Autorité environnementale

Avis délibéré de l'Autorité environnementale sur la zone d'aménagement concerté Garonne Eiffel sur les communes de Bordeaux et Floirac (33) - 4^e avis

n°Ae : 2024-079

Avis délibéré n° 2024– 079 adopté lors de la séance du 24 octobre 2024

Figure 10 : extrait du règlement graphique (planche 35) du PLUi, avant (à gauche) et après (à droite) la déclaration de projet (source : dossier)

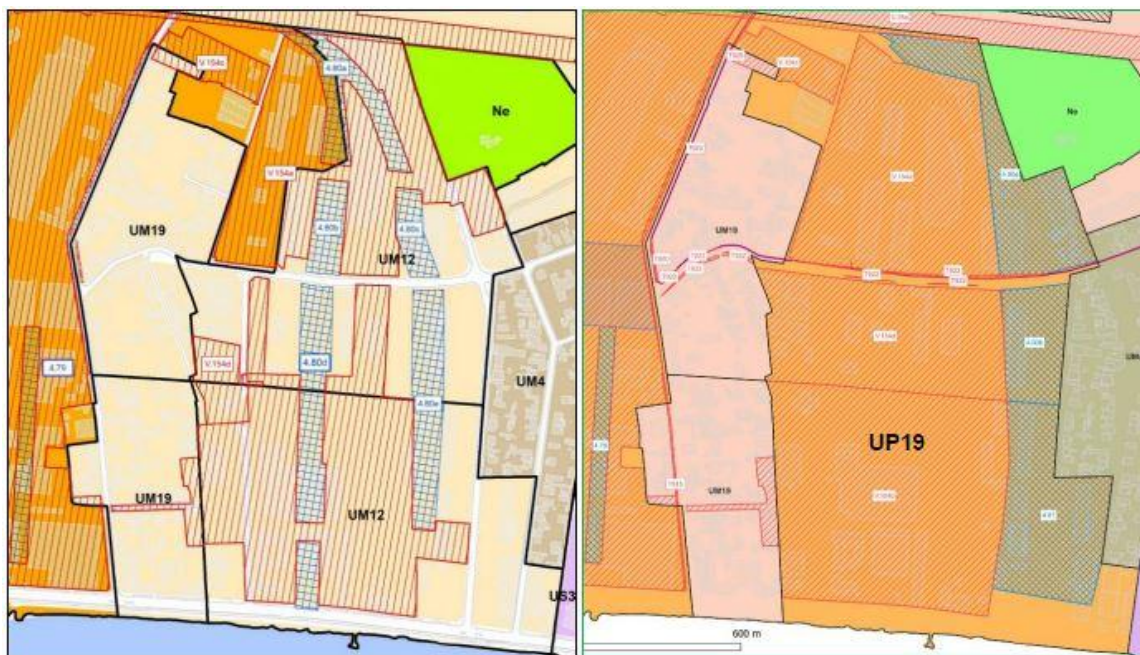
La mise en compatibilité vise principalement à permettre la réalisation du projet urbain mixte du secteur Souys Combes actuellement classée en zone UM12 « tissus à dominante de grands ensembles et tissus mixtes » du PLUi de Bordeaux Métropole. L'ensemble du secteur est reclassé en zone UP19, qui correspond au zonage réglementaire de projet spécifique à la Zac Garonne Eiffel déjà appliqué pour d'autres secteurs⁴².

Figure 11 : emplacement des secteurs A, B et C (à gauche ceux précédemment introduits et à droite leur extension dans le cadre de la mise en compatibilité) (source : dossier)

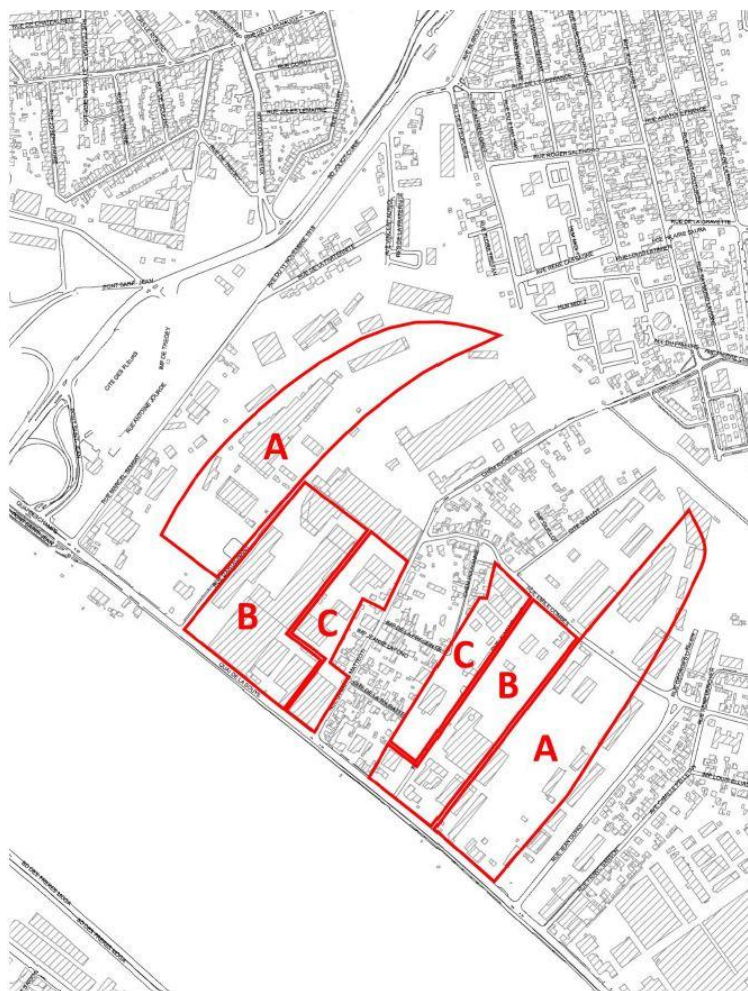
Le pourcentage minimal d'espace en pleine terre n'est pas réglementé dans le cas des zones UP19 mais la surface en pleine terre est évaluée en moyenne à 40 % environ dans le cadre du projet compte tenu des coefficients de végétalisation et des espaces verts publics prévus. Il conviendrait de préciser si les coefficients de pleine terre et de végétalisation sont bien compatibles avec les conclusions de l'étude bioclimatique de 2023.
